Presentazione di osservazioni relative alla procedura di:

Osservazioni al Progetto “ BADIA WIND” Presentato da **SCS 09 S.R.L.** Progetto che prevede l'installazione di un impianto eolico industriale di grande taglia da 200 m. di altezza, costituito da 9 aerogeneratori in Alta Valmarecchia e Alta Valle del Tevere nei comuni di Badia Tedalda (AR) in Toscana ma in area contigua anche ad Emilia Romagna Marche ed Umbria.

Commissione Regionale per la Tutela dell'Ambiente Montano

Figura 7 Alta Via dei Parchi (linea rossa).

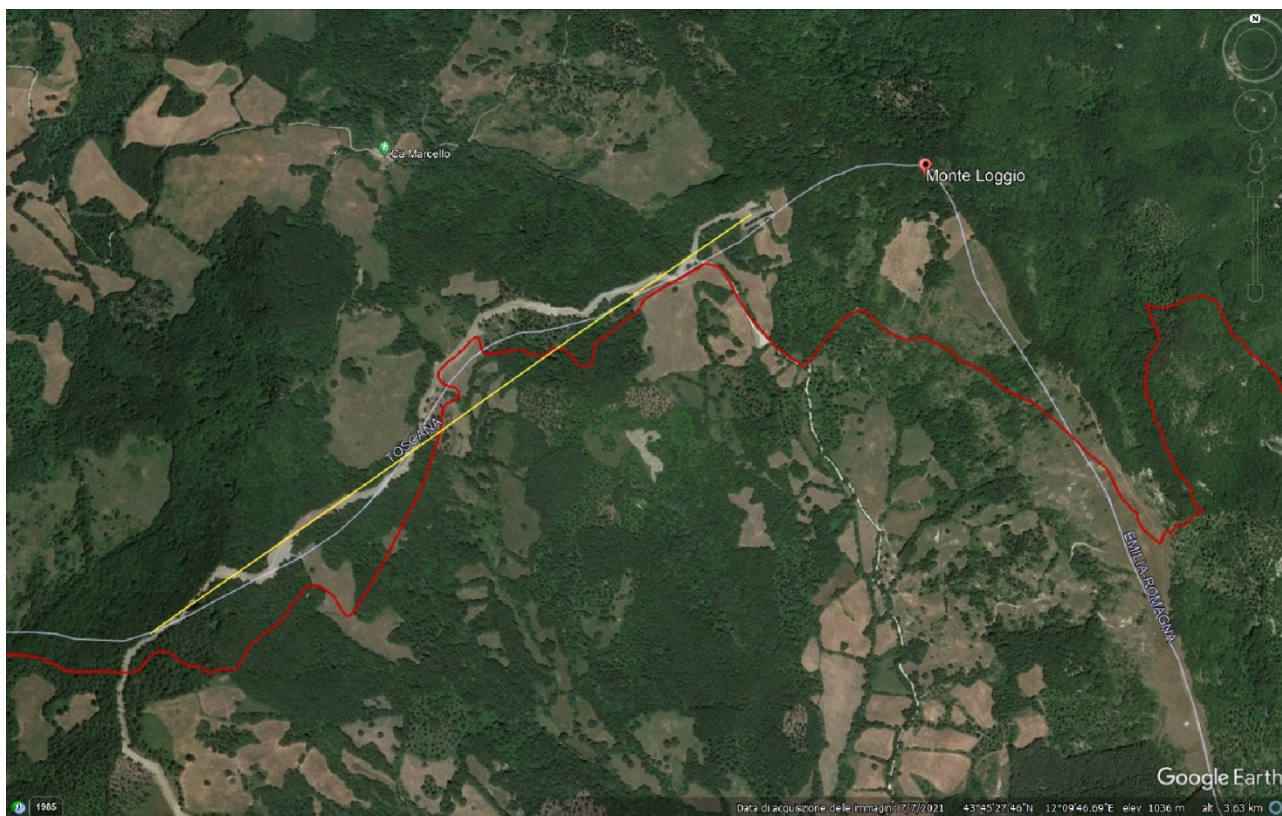
La viabilità infrapianto eolico è inserita in una rete sentieristica importante, organizzata dalla Fumaiolo Sentieri, ma soprattutto dal progetto della Regione Emilia-Romagna ALTA VIA DEI PARCHI, finanziato con fondi pubblici per 1,3 milioni di euro che sarebbe assolutamente compromessa e penalizzata nella fruizione per la presenza degli aerogeneratori di siffatta dimensione.
